AV276ED0-EU Generalsanierung des Landratsamtes Kronach; Dachabdichtungsarbeiten Flachdach, BA III

Landratsamt Kronach
Lageplan
M 1-250
29.01.2026

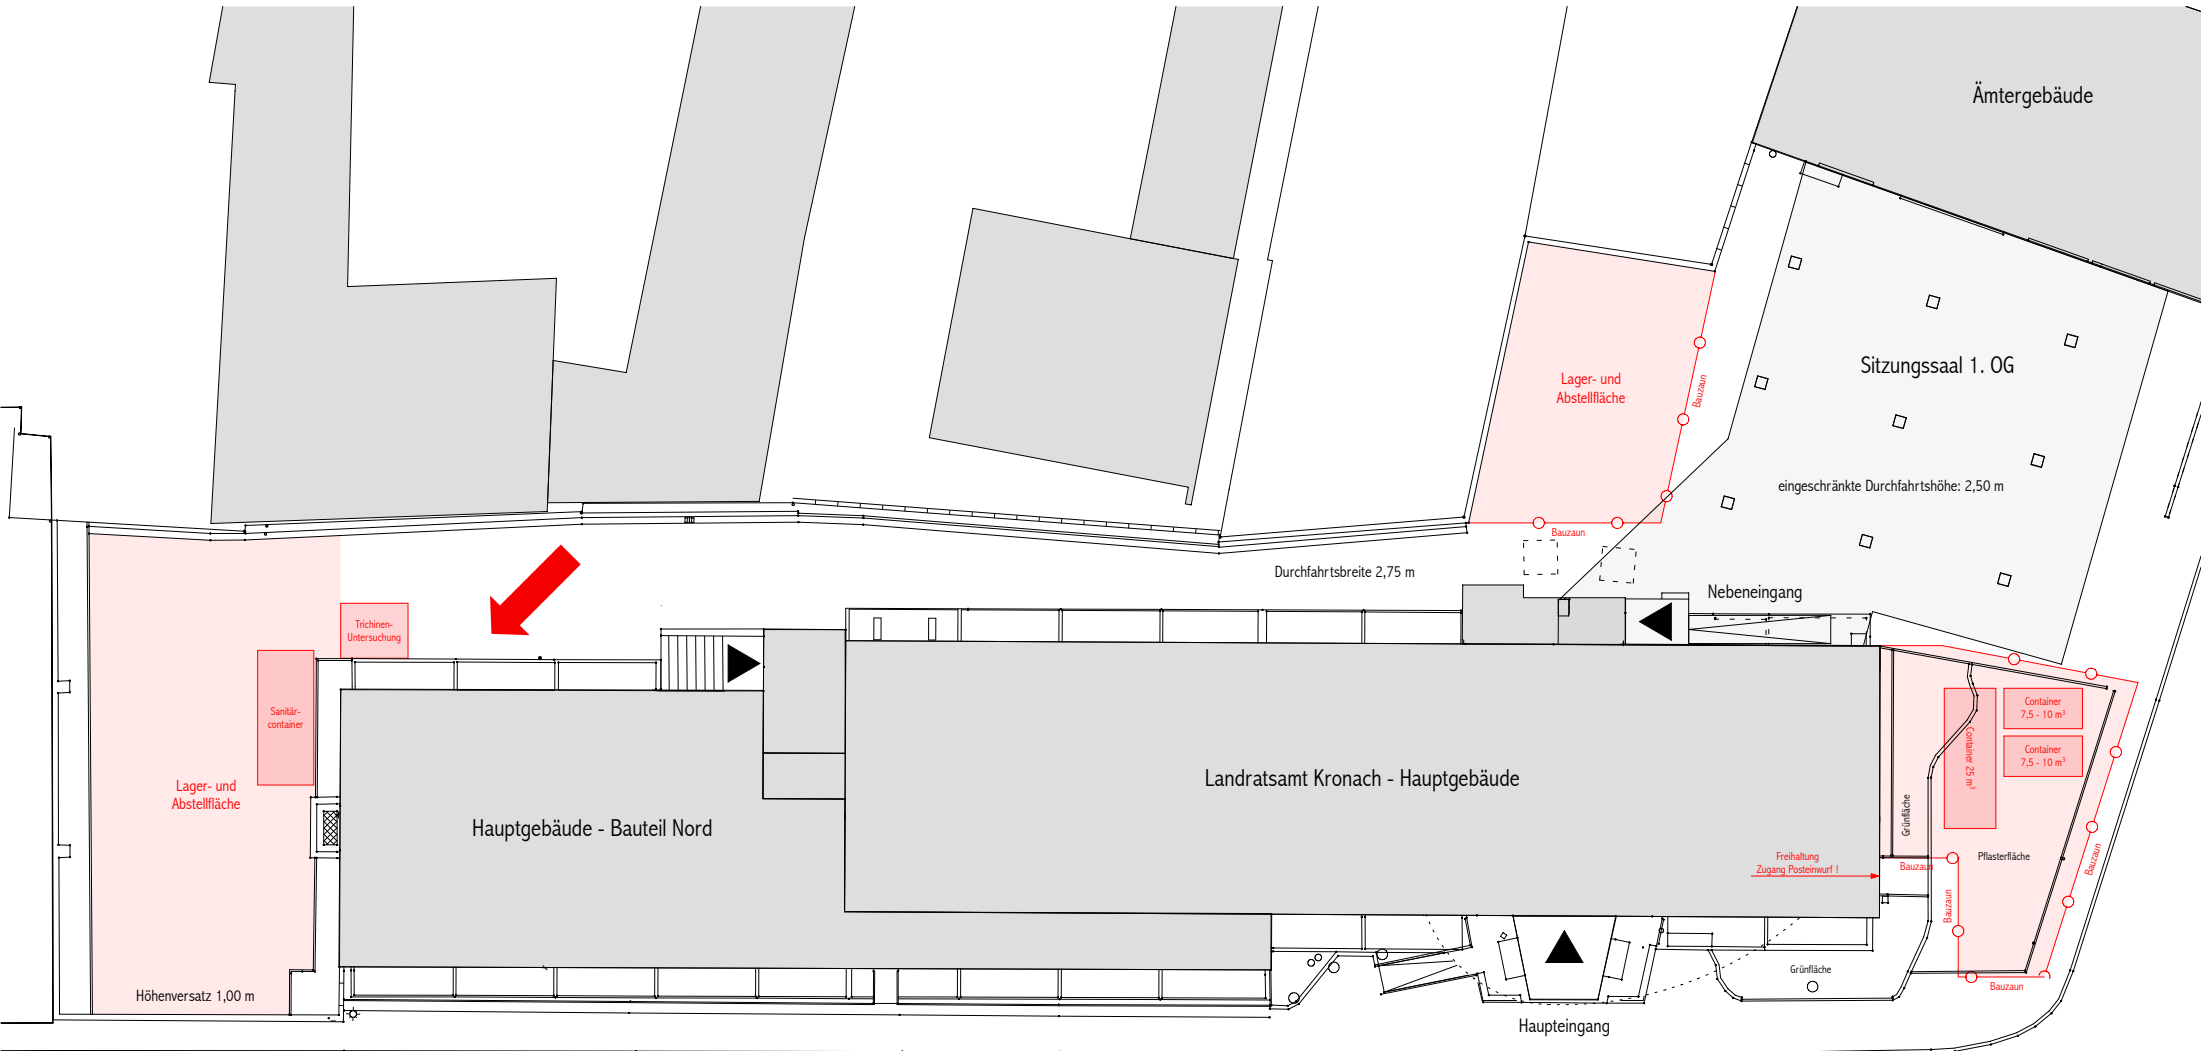
An welche Stelle soll der Treppenturm aufgebaut werden?

Wir möchten den Treppenturm in den Innenhof stellen und zwar vor den Container für die Trichinen-Untersuchung auf die Lichtschächte.

Die Stelle ist im beigefügten Plan markiert.
